広島県 三原市 糸崎小学校区（通学路対策箇所図）

※通し番号	621
点検実施年度	R7
※番号	1
学校名	糸崎小学校
対策検討メンバー	広島県東部建設事務所三原支所・三原警察署・教育委員会・土木管理課・生活環境課・糸崎小学校・町内会
路線名	国道185号
箇所名・住所	糸崎5丁目1番1号
通学路の状況・危険の内容	元商店があり、古い看板の骨組みが落ちそうになっており、危険である。
対策内容	所有者へ指導済み。
※事業主体	三原市
対策年度	R7

広島県 三原市 深小学校区（通学路対策箇所図）

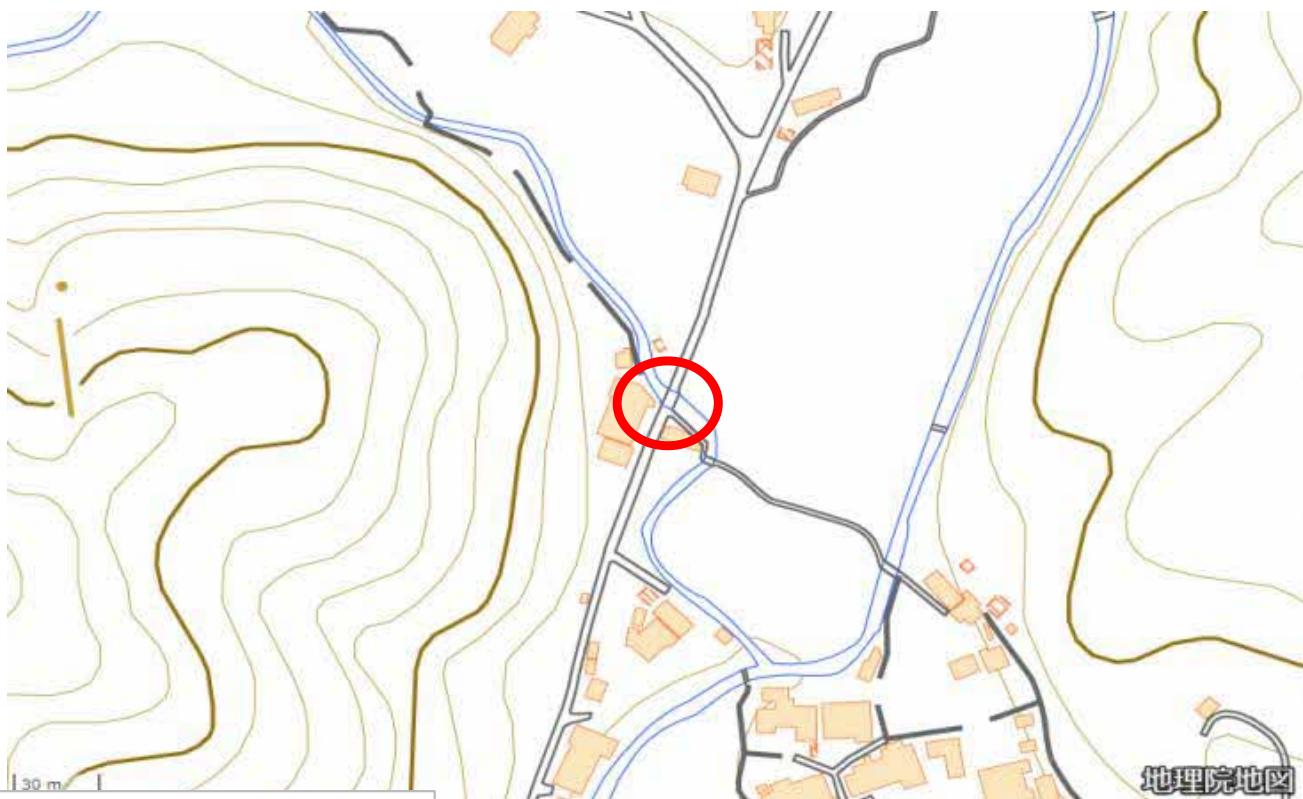
※通し番号	629
点検実施年度	R7
※番号	9
学校名	深小学校
対策検討メンバー	広島県東部建設事務所三原支所・三原警察署・教育委員会・土木管理課・生活環境課・深小学校
路線名	尾道三原線
箇所名・住所	深町1378付近
通学路の状況・危険の内容	川岸にガードレールがない。児童が川に誤って転落する可能性がある。
対策内容	児童が川に転落しないよう、チェーン等を設置する。
※事業主体	広島県
対策年度	R7

広島県 三原市 深小学校区（通学路対策箇所図）

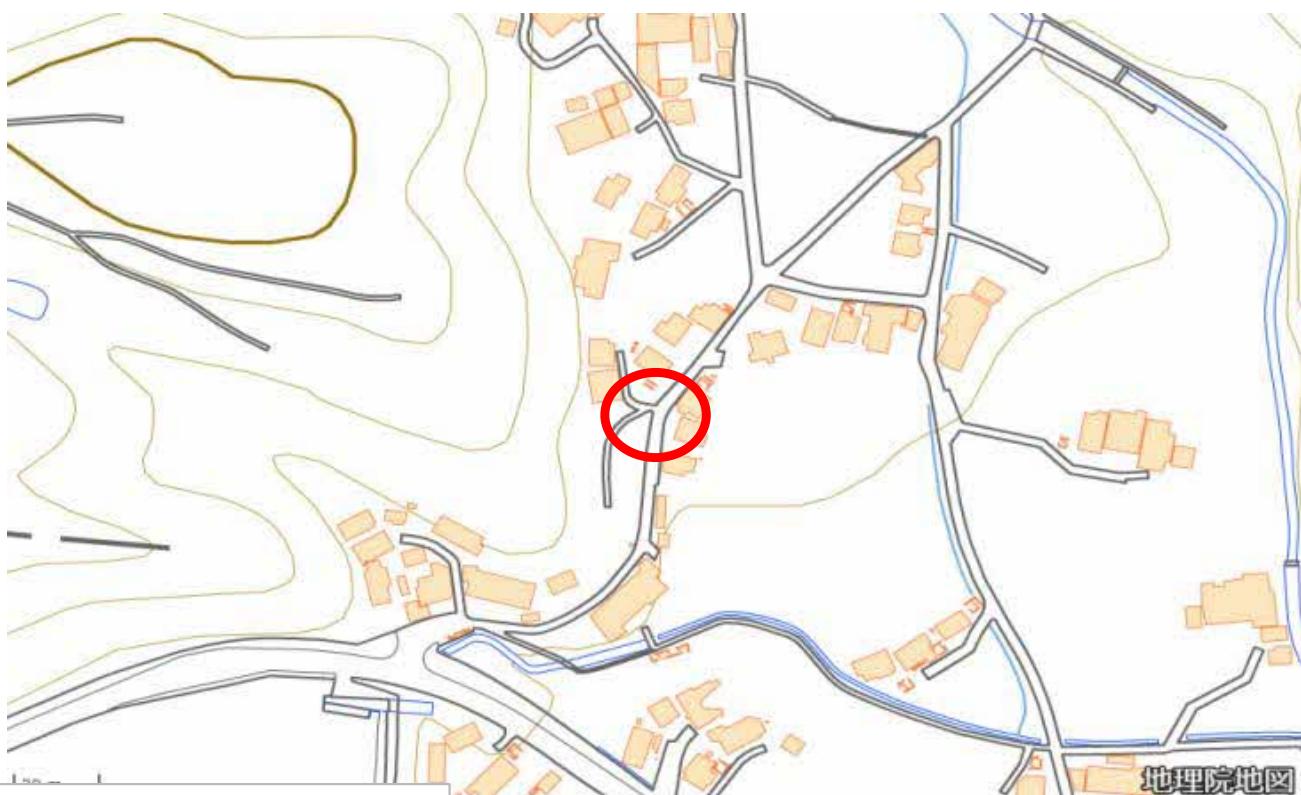
※通し番号	630
点検実施年度	R7
※番号	10
学校名	深小学校
対策検討メンバー	広島県東部建設事務所三原支所・三原警察署・教育委員会・土木管理課・生活環境課・深小学校
路線名	深町4号線
箇所名・住所	深町447付近
通学路の状況・危険の内容	川を横切る道の欄干が低いため、児童が転落する恐れがある。
対策内容	高さのある転落防止柵への付け替えを検討する。
※事業主体	三原市
対策年度	R8

広島県 三原市 本郷西小学校区（通学路対策箇所図）

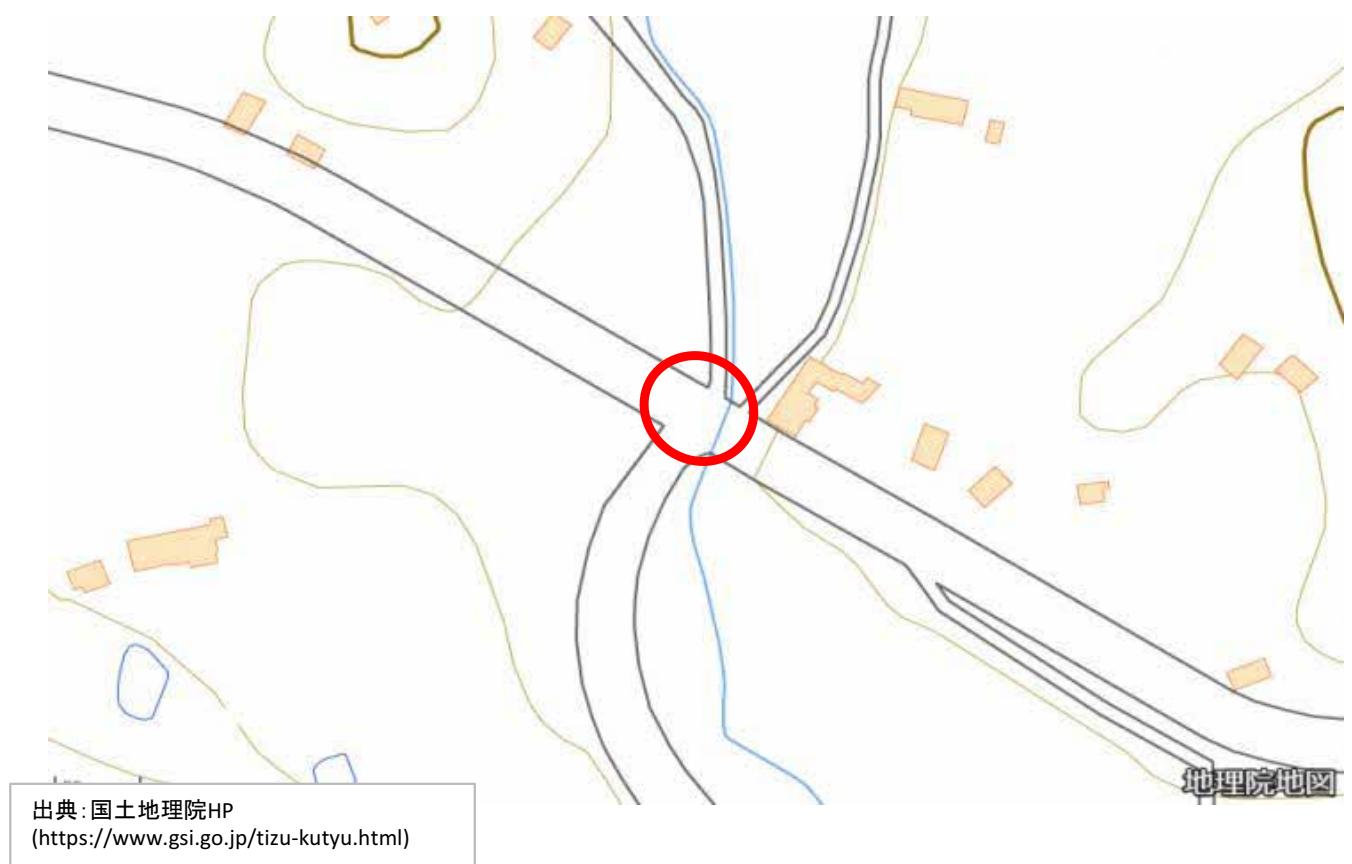
※通し番号	641
点検実施年度	R7
※番号	21
学校名	本郷西小学校
対策検討メンバー	三原警察署・教育委員会・土木管理課・生活環境課・本郷西小学校・PTA
路線名	東広島本郷忠海線
箇所名・住所	本郷町上北方215付近
通学路の状況・危険の内容	当該バス停のすぐ傍には水路がある。特に雨天時には水量が著しく増加し、非常に危険な状況である。現在、この水路には柵が設置されておらず、生徒や住民が誤って転落する危険性がある
対策内容	バス停位置を水路付近から変更済み。
※事業主体	三原市
対策年度	R7

広島県 三原市 久井小学校区（通学路対策箇所図）

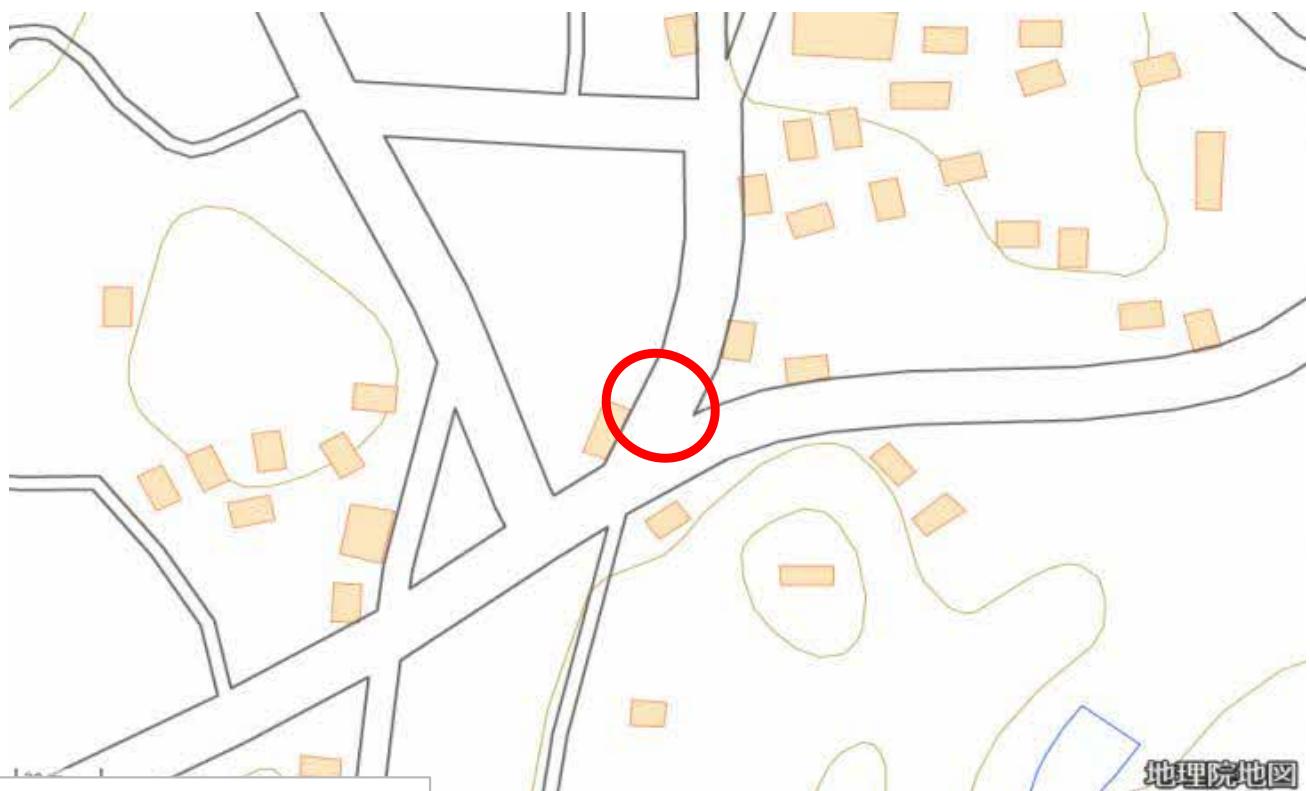
※通し番号	642
点検実施年度	R7
※番号	22
学校名	久井小学校
対策検討メンバー	広島県東部建設事務所三原支所・三原警察署・教育委員会・土木管理課・生活環境課・久井小学校・PTA
路線名	大和久井線
箇所名・住所	久井町泉998付近
通学路の状況・危険の内容	道が真っ直ぐなため、車のスピードが出ていることが多く、左右の確認をして渡つても車急接近てきて危険である。
対策内容	交差点注意の文字の塗り直しを検討する。
※事業主体	広島県(三原市)
対策年度	R8

広島県 三原市 第五中学校区（通学路対策箇所図）

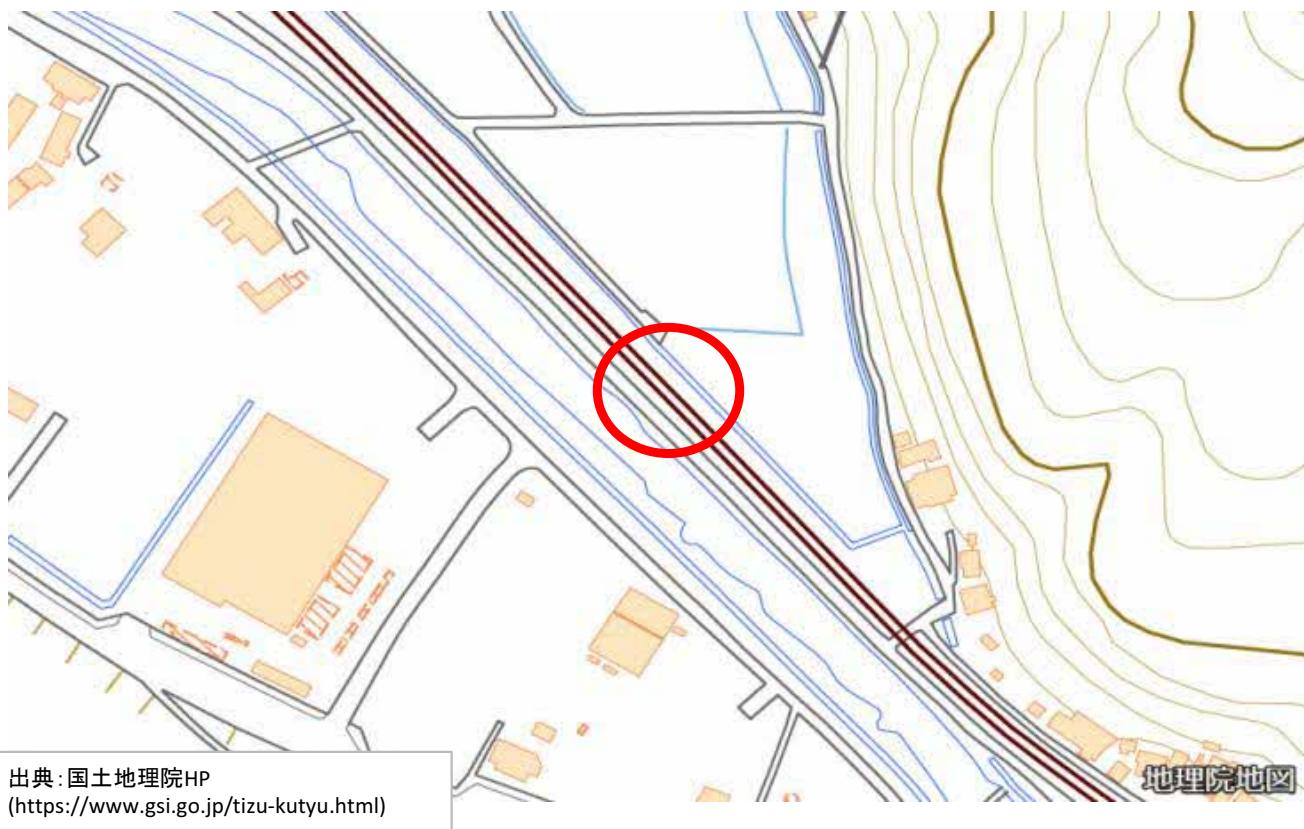
※通し番号	652
点検実施年度	R7
※番号	32
学校名	第五中学校
対策検討メンバー	広島県東部建設事務所三原支所・三原警察署・教育委員会・土木管理課・生活環境課・第五中学校
路線名	沼田東町北部34号線
箇所名・住所	沼田東町本市1052付近
通学路の状況・危険の内容	家のフェンスで見通しが悪く、自動車や自転車からすると、突然歩行者などが飛び出していくことが多く、危険です。
対策内容	一時停止のドット線の新設を検討する。
※事業主体	三原市
対策年度	R7

広島県 三原市 第五中学校区（通学路対策箇所図）

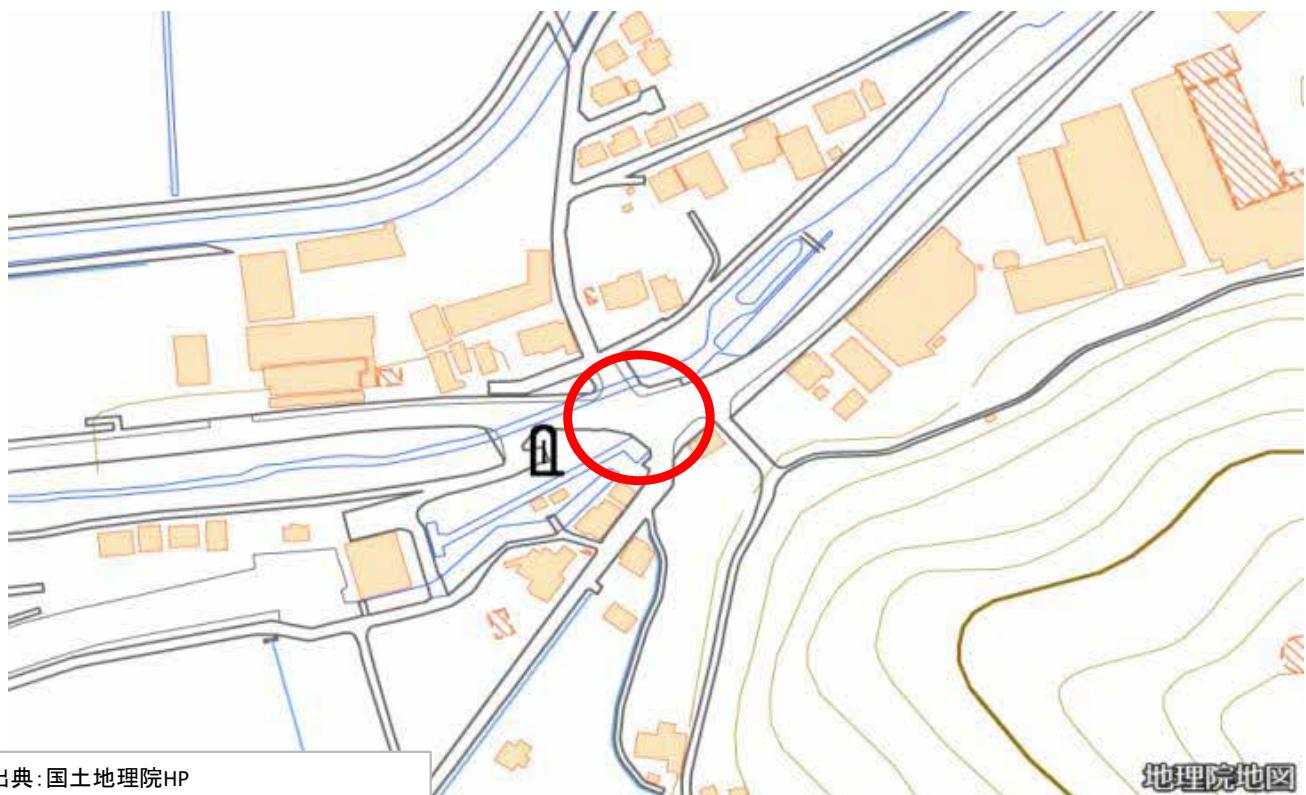
※通し番号	654
点検実施年度	R7
※番号	34
学校名	第五中学校
対策検討メンバー	広島県東部建設事務所三原支所・三原警察署・教育委員会・土木管理課・生活環境課・第五中学校
路線名	大草三原線
箇所名・住所	長谷5丁目3-8付近
通学路の状況・危険の内容	国道486号歩道のない場所を歩く。 横断歩道のないところを横断する。
対策内容	草刈りを7月上旬に実施済み。 年に1回は草刈りを実施する。
※事業主体	広島県(三原市)
対策年度	R7

広島県 三原市 第五中学校区（通学路対策箇所図）

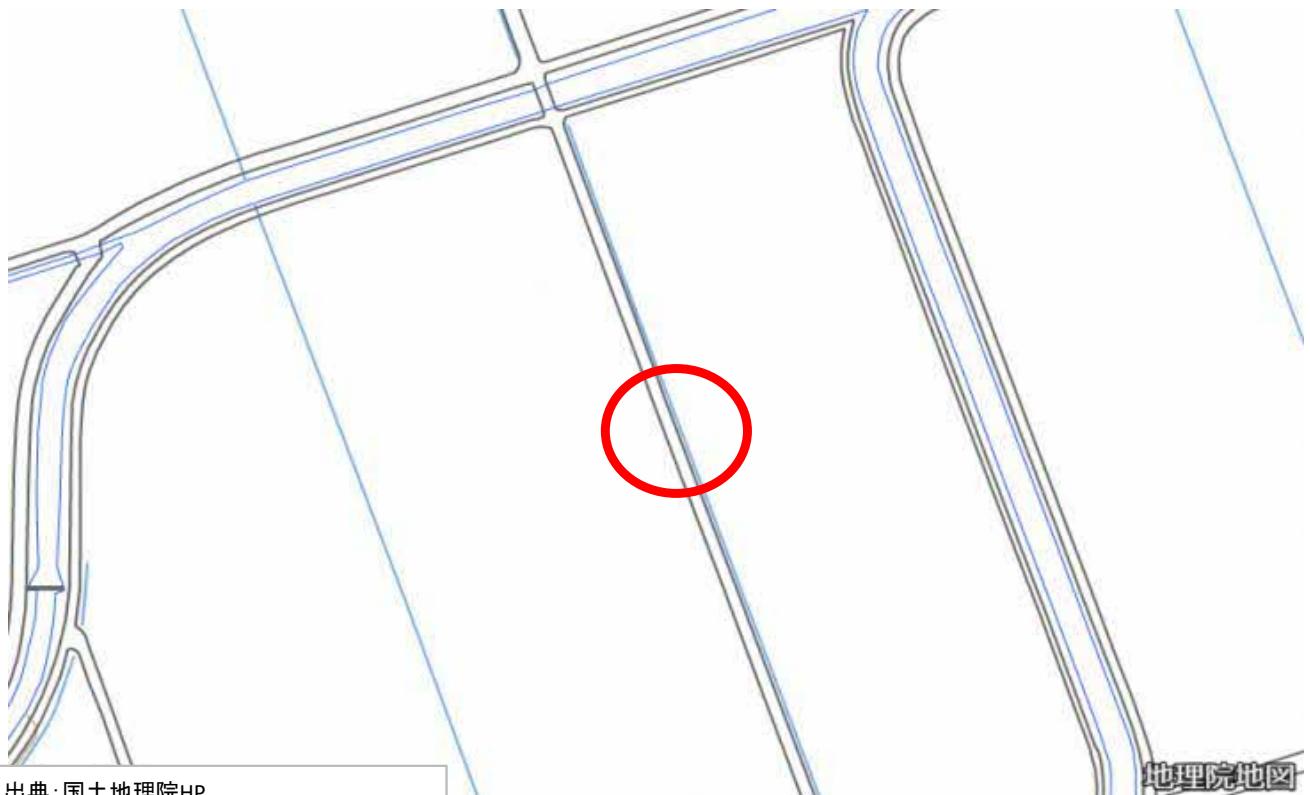
※通し番号	657
点検実施年度	R7
※番号	37
学校名	第五中学校
対策検討メンバー	広島県東部建設事務所三原支所・三原警察署・教育委員会・土木管理課・生活環境課・第五中学校
路線名	新倉19号線
箇所名・住所	新倉2丁目13付近
通学路の状況・危険の内容	福山通運を右手に見ながら国道2号線に出ようすると、福山通運のフェンスが妨げとなって見通しが悪く、危険です。
対策内容	福山通運を右手に見ながら国道2号に出ようとする場合、自転車は左側通行なので、横断歩道を経由するよう指導する。
※事業主体	三原市
対策年度	R7

広島県 三原市 第五中学校区（通学路対策箇所図）

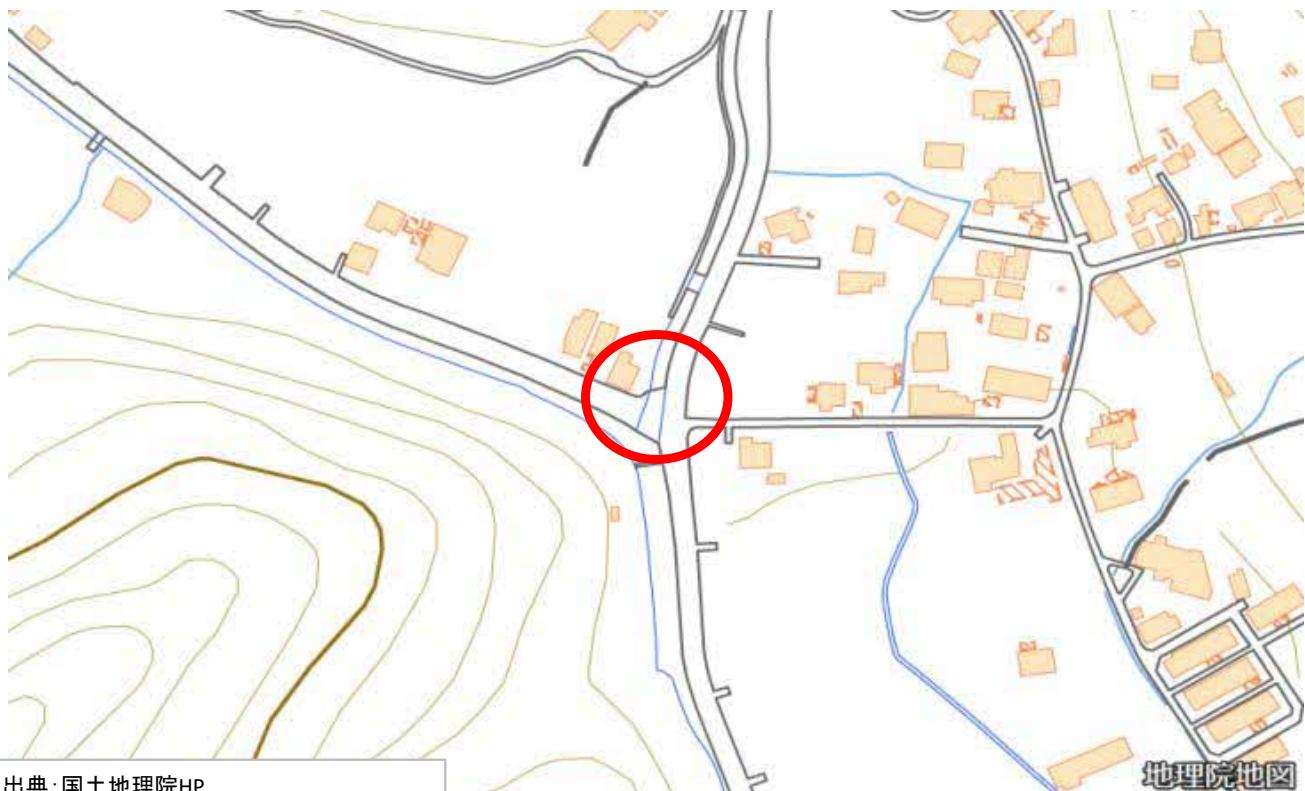
※通し番号	659
点検実施年度	R7
※番号	39
学校名	第五中学校
対策検討メンバー	広島県東部建設事務所三原支所・三原警察署・教育委員会・土木管理課・生活環境課・第五中学校
路線名	沼田東町北部36号線
箇所名・住所	沼田東町片島716
通学路の状況・危険の内容	信号機のある交差点の近くということもあります、信号機のない横断歩道ですが、下り坂なのでかなりスピードを出して走行する自動車が多いです。横断歩道の標識はありますが、停車してくれない自動車も多いです。特に危険なのは、登校時にコミセン側から渡るときです。歩行者や自転車が、自動車からかなり見えづらくて危険です。
対策内容	停止線の手前にカラー舗装(えんじ色)を検討する。
※事業主体	広島県
対策年度	R8～R9

広島県 三原市 久井中学校区（通学路対策箇所図）

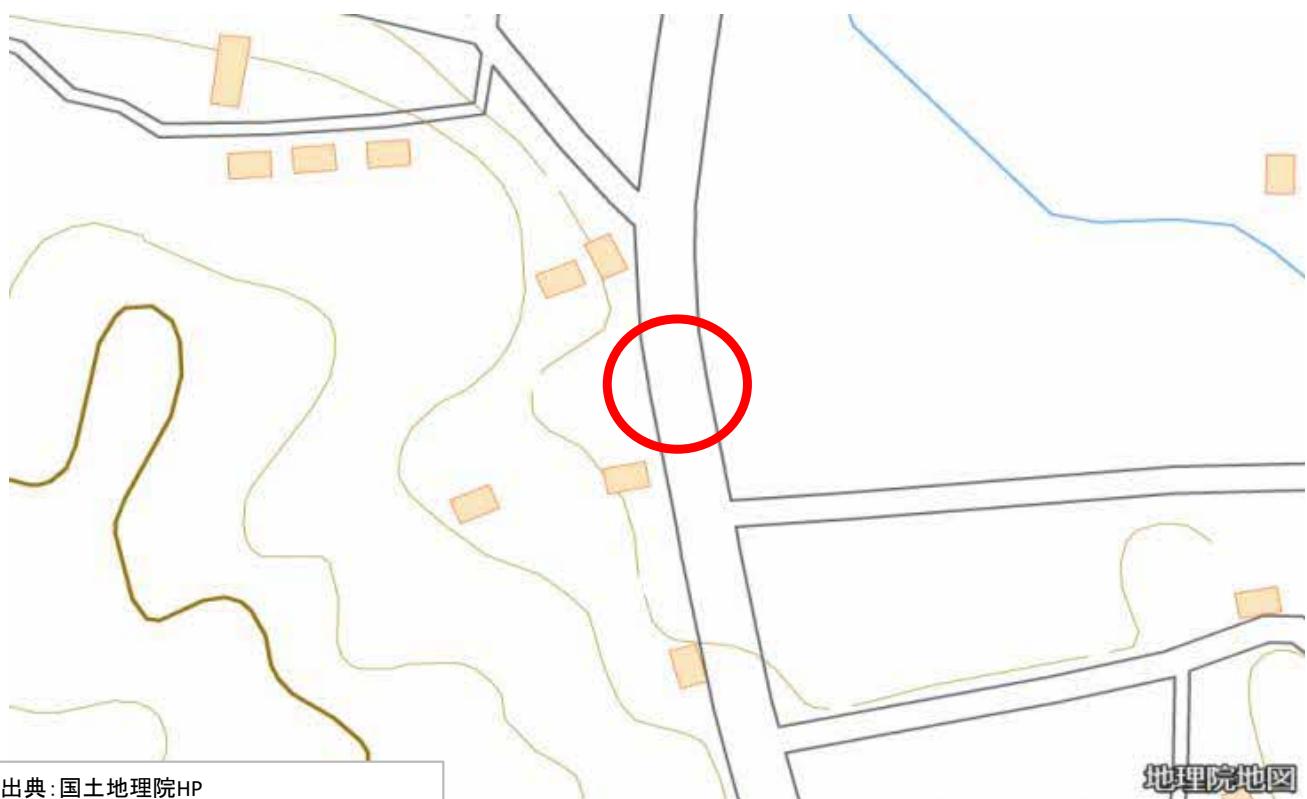
※通し番号	664
点検実施年度	R7
※番号	44
学校名	久井中学校
対策検討メンバー	広島県東部建設事務所三原支所・三原警察署・教育委員会・土木管理課・生活環境課・久井中学校・PTA
路線名	県道三原東城線
箇所名・住所	久井町坂井原5368-1番地付近
通学路の状況・危険の内容	生徒は、毎回道路を横断することに恐怖を感じているため、何らかの対処をしていただきたい。
対策内容	区画線の引き直し済み(広島県)。 横断歩道の設置は困難(警察)。
※事業主体	広島県
対策年度	R7

広島県 三原市 久井中学校区（通学路対策箇所図）

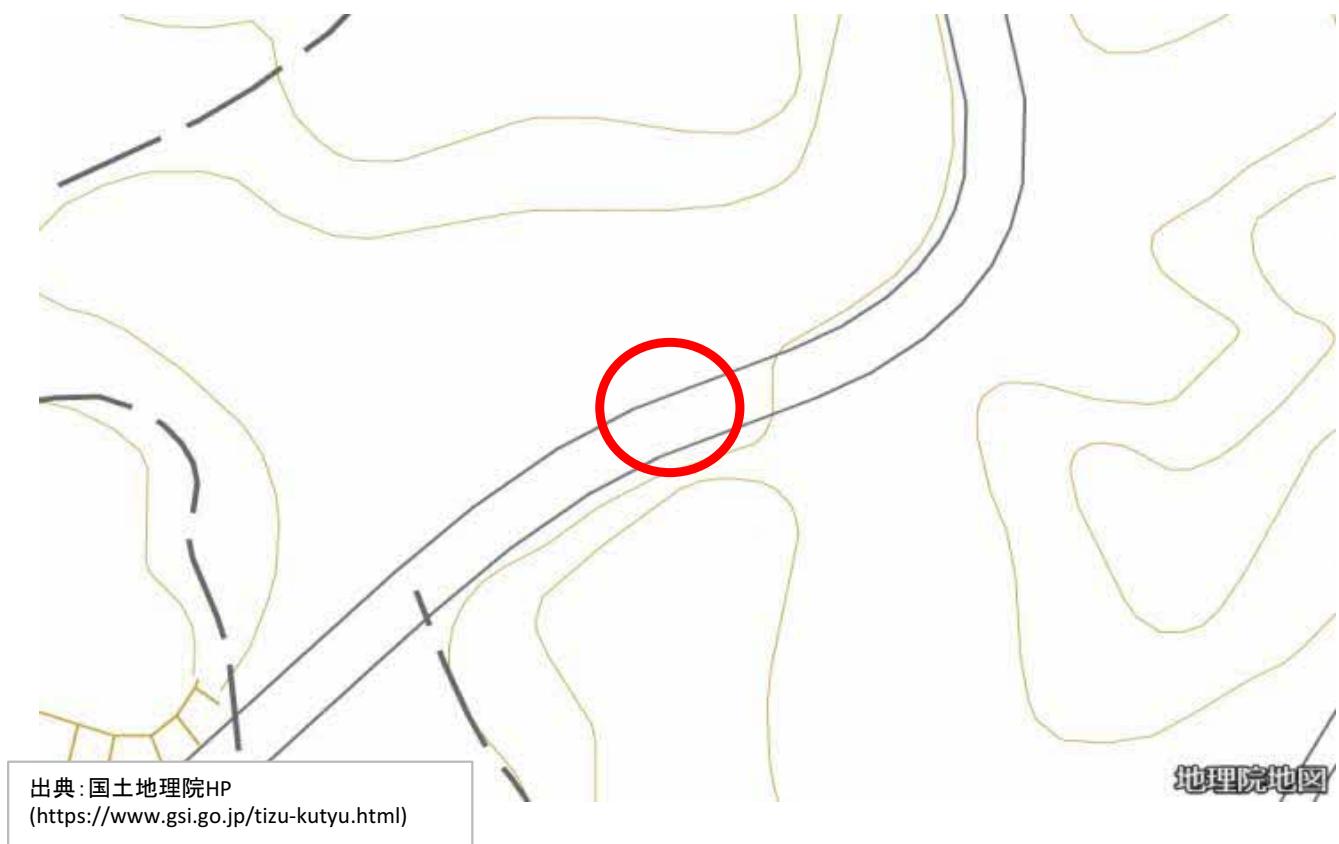
※通し番号	668
点検実施年度	R7
※番号	48
学校名	久井中学校
対策検討メンバー	広島県東部建設事務所三原支所・三原警察署・教育委員会・土木管理課・生活環境課・久井中学校・PTA
路線名	市道中野線
箇所名・住所	久井町山中野1468番地付近
通学路の状況・危険の内容	新庄農園の反対側の歩道から西内商店あたりまでの歩道
対策内容	舗装修繕を検討する。
※事業主体	三原市
対策年度	R9～R11
